S a t z u n g

zur Änderung der in Anlage 1 und Anlage 2 aufgeführten Bebauungspläne hinsichtlich der Zulassung von Dachaufbauten

GROBE KREISSTADT HORB A.N.

DACHAUFBAUTEN

§ 2 (1) a. SATTELDACHGAUBE
(giebelständige Gaube)

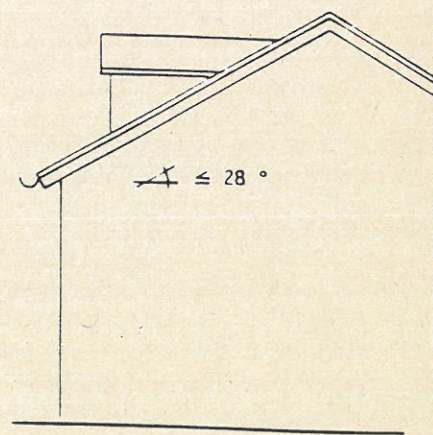
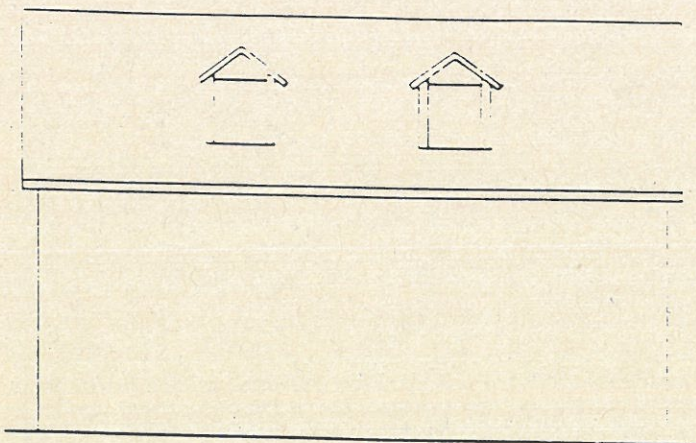
- a) **Giebelständige Gauben mit Sattel- und Walmdach,**
- b) **Dreiecksgauben.**

Folgende Dachaufbauten sind ab einer Dachneigung von einschließlich 28° entsprechend den beigefügten Systemskizzen zulässig:

§ 2 (2) a. SCHLEPPGAUBEN

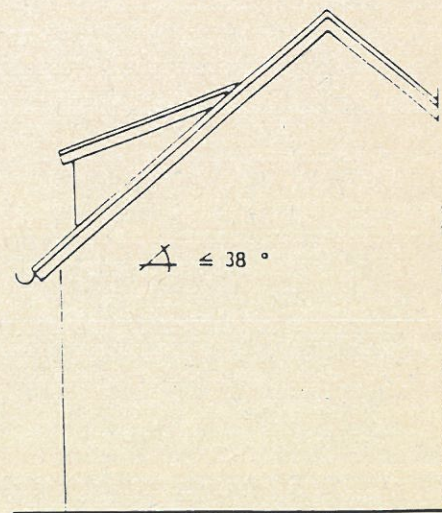
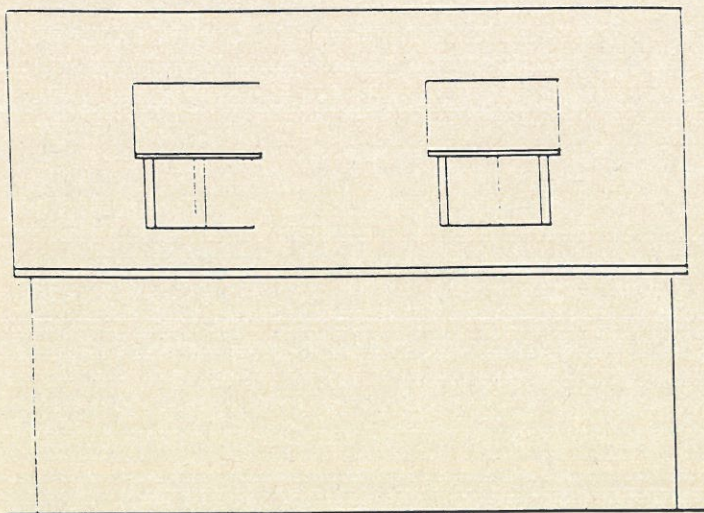
- a) **Schleppgauben und**
- b) **deren abgewandelte Sonderform wie Ochsenaugengauben und Fledermausgauben.**

Ab einer Dachneigung von einschließlich 38° sind auch folgende Dachaufbauten entsprechend den beigefügten Systemskizzen zulässig:

§ 3 (2) und (3)

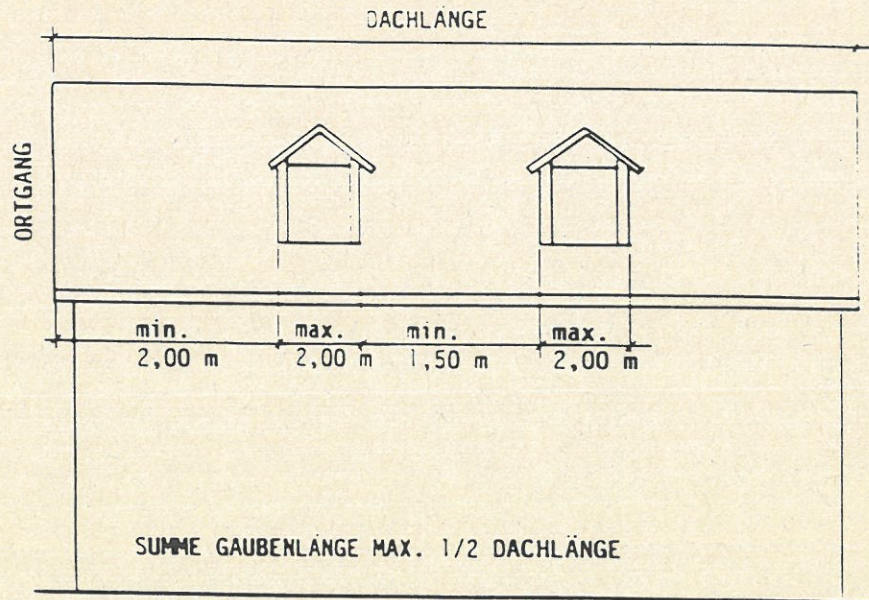
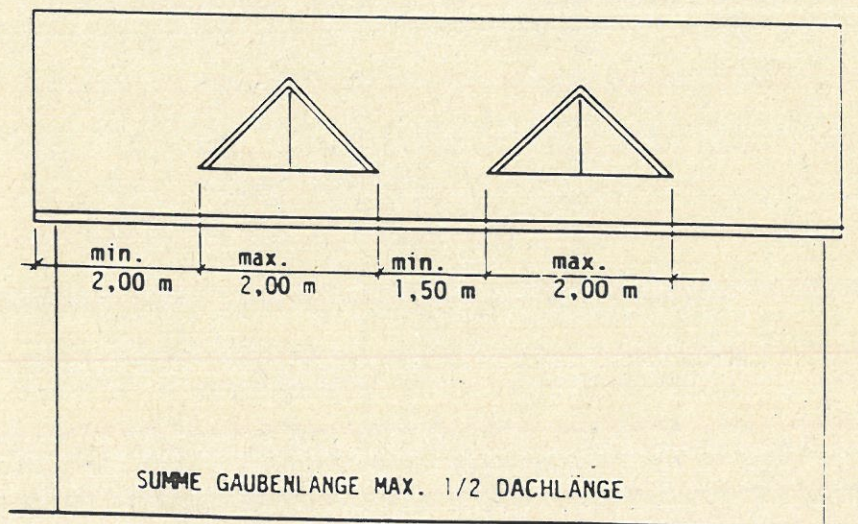
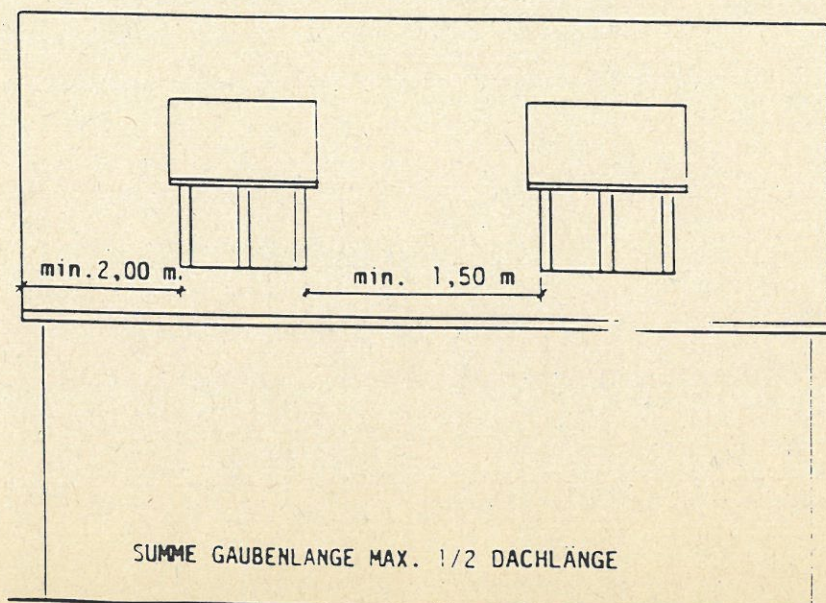
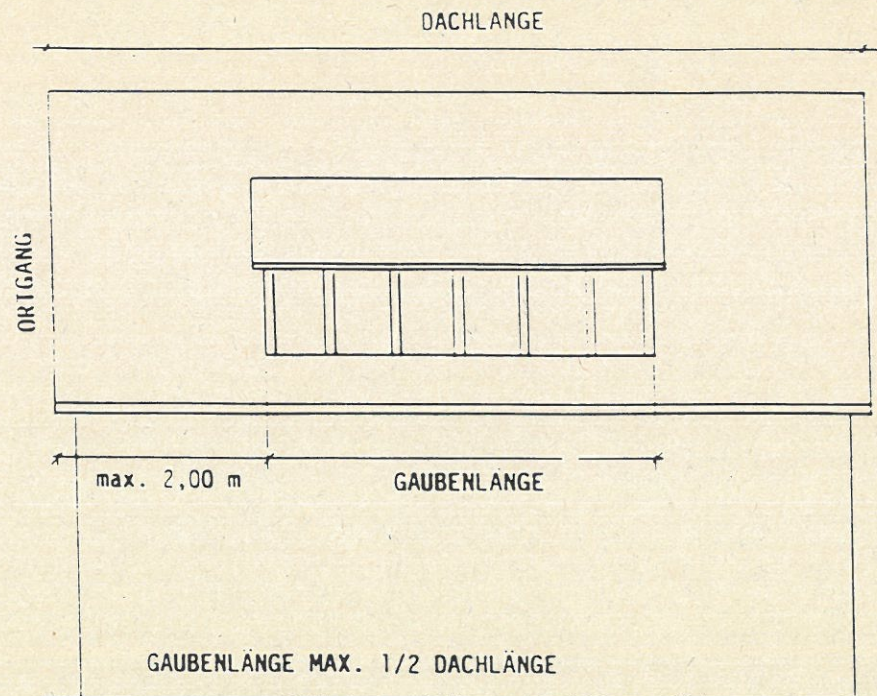
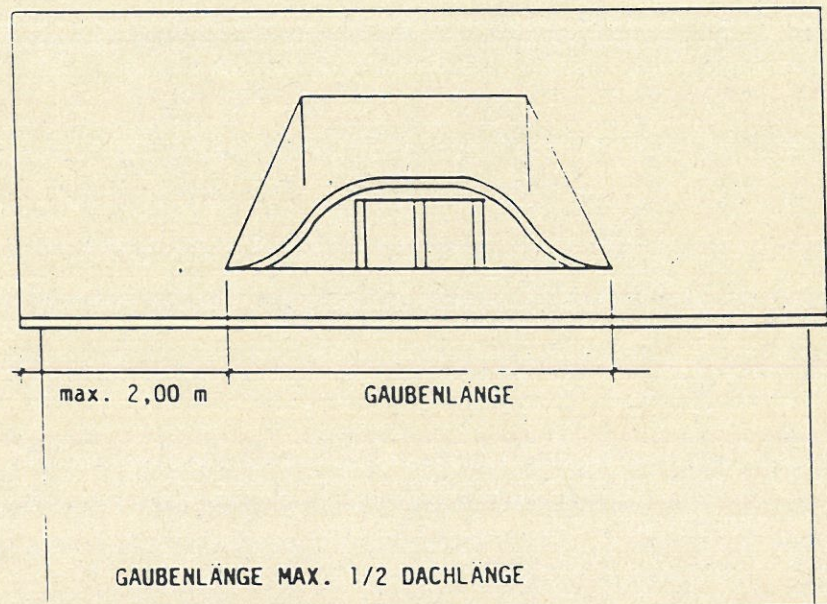
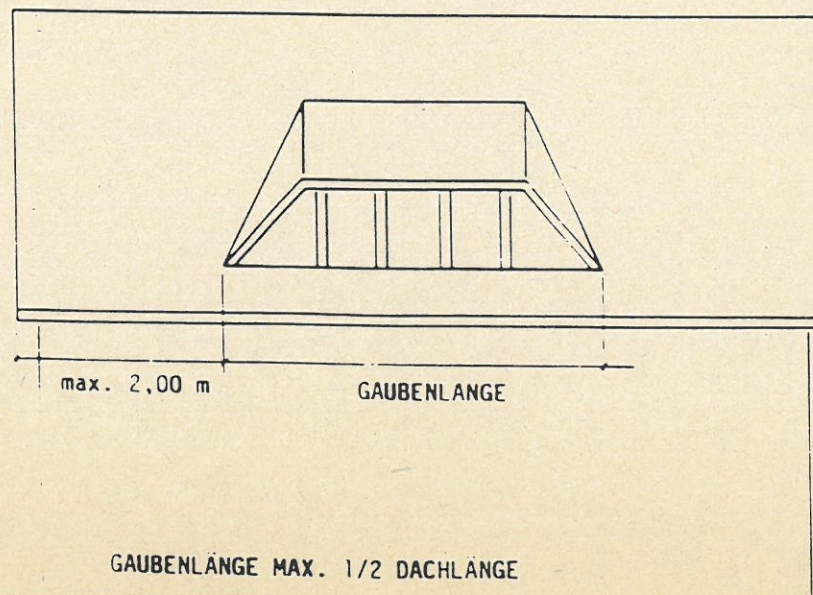
- (1) Dachaufbauten sind so zu wählen und zu gestalten, daß sie mit der Art des Gebäudes nach Form, Maßstab, Werkstoff, Farbe und Verhältnis miteinander übereinstimmen und nicht verunstaltend wirken.
- (2) Die Länge der Gaube bzw. -die Summe der Längen einzelner Gauben darf die Hälfte der Dachlänge nicht überschreiten. Die Länge der einzelnen Gaube nach § 2 Abs. 1 darf 2,00 m nicht überschreiten.
- (3) Vom Ortgang (Dachkante) ist ein Mindestabstand von 2,00 m und zwischen den Gauben ein Mindestabstand von 1,50 m einzuhalten.
- (4) Die maximale Höhe der Gauben darf, gemessen von der Oberkante Dachhaut des Anschnittes mit dem Hauptdach an der Traufe bis Oberkante Dachhaut (Traufe) am Dachaufbau, 1,40 m nicht überschreiten.

§ 3 (4) und (5)

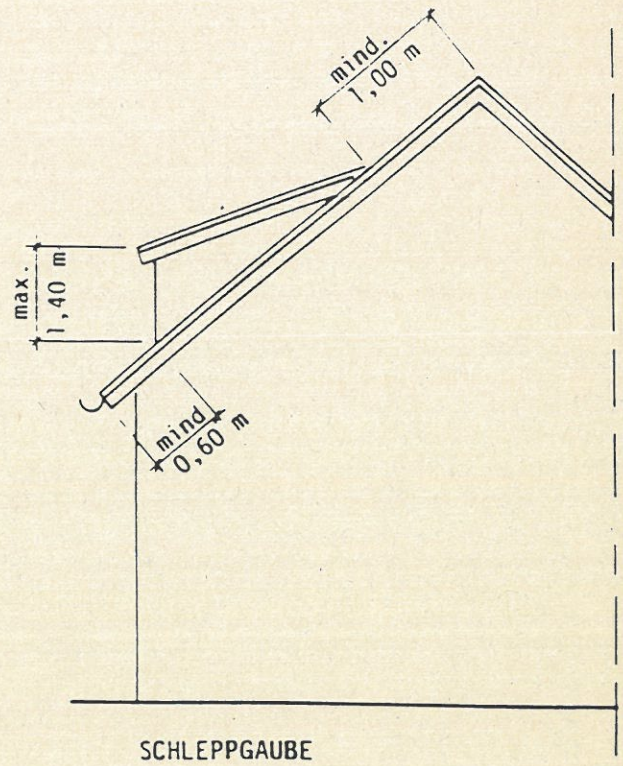
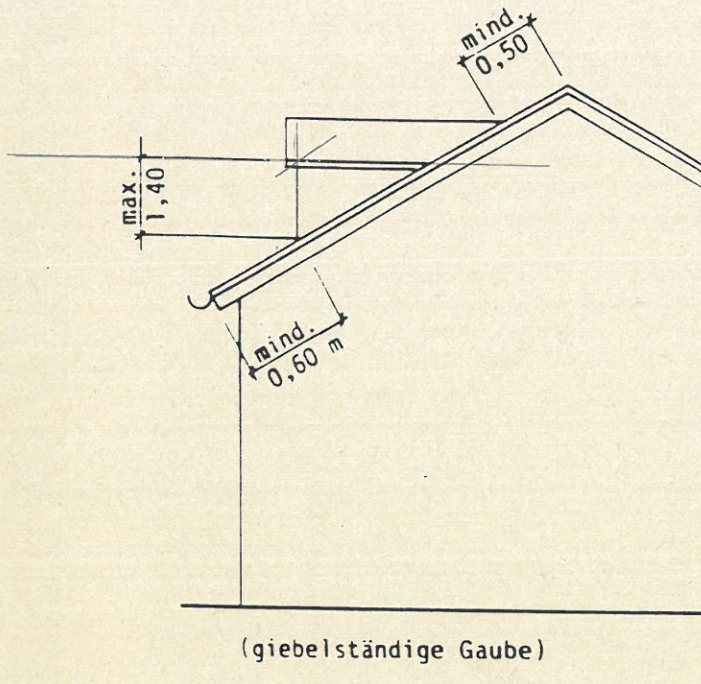
Der Abstand des Anschnittes zur Traufe muß mindestens 0,60 m umfassen.

- (5) Der Anschnitt des Gaubendaches mit dem Hauptdach muß
 - a) bei Schleppgauben mindestens 1 m
 - b) bei giebelständigen Gauben mindestens 0,5 man der Dachhaut gemessen unter dem Hauptfirst liegen.
- (6) Die Dachneigung der giebelständigen Gauben, mit Ausnahme der Dreiecksgauben, darf von der Dachneigung des Hauptdaches maximal 5° abweichen.
- (7) Die Ortgangseiten der Dreiecks- und giebelständigen Gauben müssen gleichschenkelig sein.
- (8) Es dürfen auf einer Dachfläche nur Dachaufbauten gleicher Art und Größe hergestellt werden. Dachaufbauten und Dachflächenfenster auf einer Dachfläche sind nicht zulässig.
- (9) Die Gauben sind in Material und Farbe wie das Hauptdach einzudecken. Seiten- und Stirnflächen sind in Farbe und Material der Dachdeckung des Hauptdaches anzupassen oder mit Holz zu verkleiden oder mit einem Putz zu versehen.
